Service Public d'Assainissement Non Collectif

Diagnostic de fonctionnement du système d'assainissement

Contrôle réalisé par **Bastien VILAYLECK** le **22/06/2022**

Mme NADINE CASTILLON VEYSSIERE
136 ROUTE DE COMBENOIRE - LA MOTHE
24220 BERBIGUIERES
Section et n° de parcelle : **A 639**
Type de logement : **Principal**

Monsieur CASTILLON VEYSSIERE Jean Luc
 la motte
 24220 BERBIGUIERES
 parcelle 639
 section A

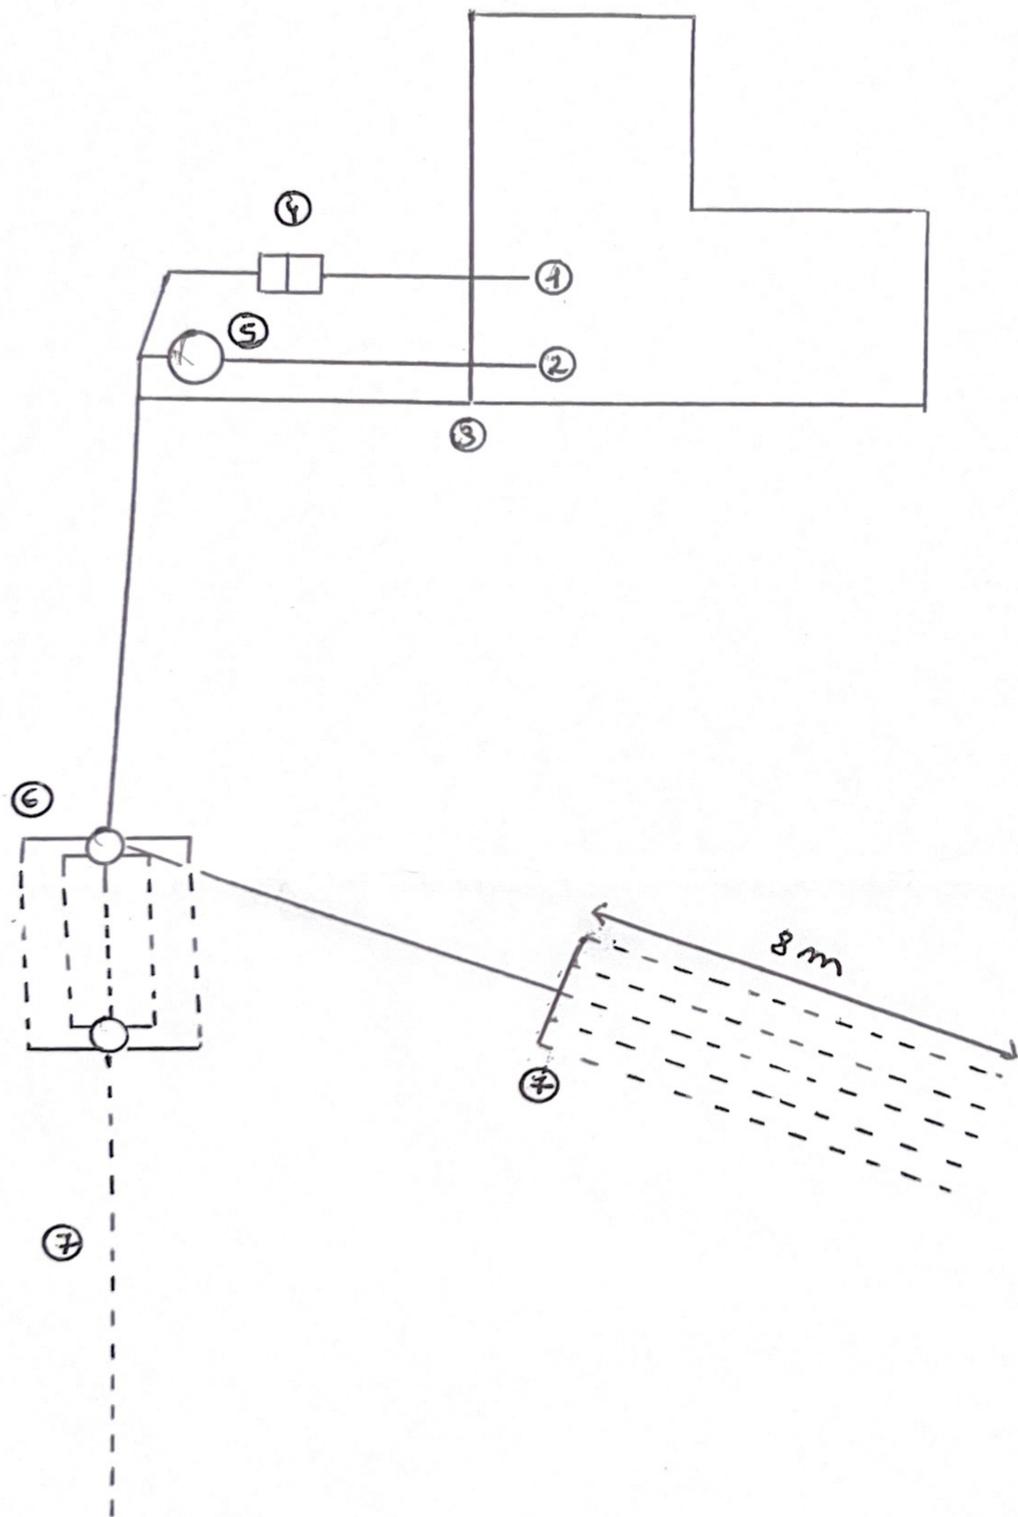
Précisions : **Filtre à sable qui dysfonctionne, une pompe de relevage à été installée dans un regard afin d'éviter que les drain soient en charge. Des travaux de réhabilitations du système devront être fait.**

Précisions : **Eaux prétraitée rejetée en surface dans la haie.**

- Installation incomplète
- Installation présentant des dysfonctionnement majeurs

- Dysfonctionnement du Filtre à sable drainé
- Ventilation de fosse non conforme.
- Sous dimensionnement du système de traitement par rapport à la capacité d'accueil.

- Mettre en place un système de traitement correspondant à la nature du sol rencontré.
